**Publiacqua S.p.A**

Oggetto: A/2021/14166. Variante al piano strutturale e al Regolamento Urbanistico per nuovo ambito “S10-Polo Agroalimentare” in frazione Sieci - Trasmissione atto avvio del procedimento ai sensi dell’art. 17 della L.R. 65/2014 e dell’art. 23 L.R. 10/2010 in materia di VAS; (Prog. 2019\_130).

Oggetto: A/2019/24536. Variante al piano strutturale ed al regolamento urbanistico per nuovo ambito "S10-Polo Agroalimentare" in frazione Sieci - Trasmissione atto avvio del procedimento ai sensi dell'art. 17 della L.R. 65/2014 e dell'art. 23 L.R. 10/2010 in materia di VAS; (Prog. 2019\_130).

Oggetto: Variante Piano Strutturale e al Regolamento Urbanistico per nuovo Ambito S10 Polo agroalimentare in frazione Sieci. Avvio del procedimento art. 17 e 252ter della L.R. 65/2014 e contestuale avvio fase preliminare di VAS art. 23 L.R. 10/2010.

Fig. 1: L'attuale area è soggetta a fenomeni di esondazione eccezionali: cerchio rosso PO07, cerchio verde PO08

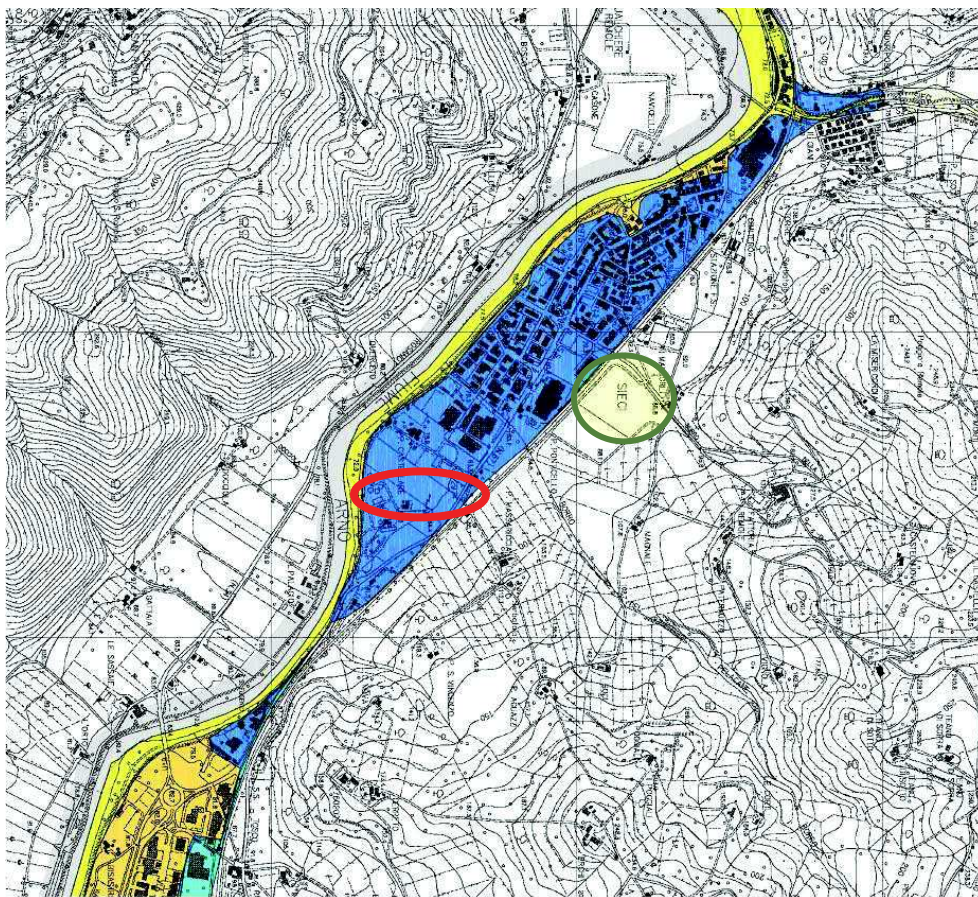
- Nella seconda ipotesi, non si è nemmeno nella fascia di Pericolosità Media (PI2) del PAI (figura 1, sotto Tav. B313bsud\_Rischioidraulico\_PAI, del PS).
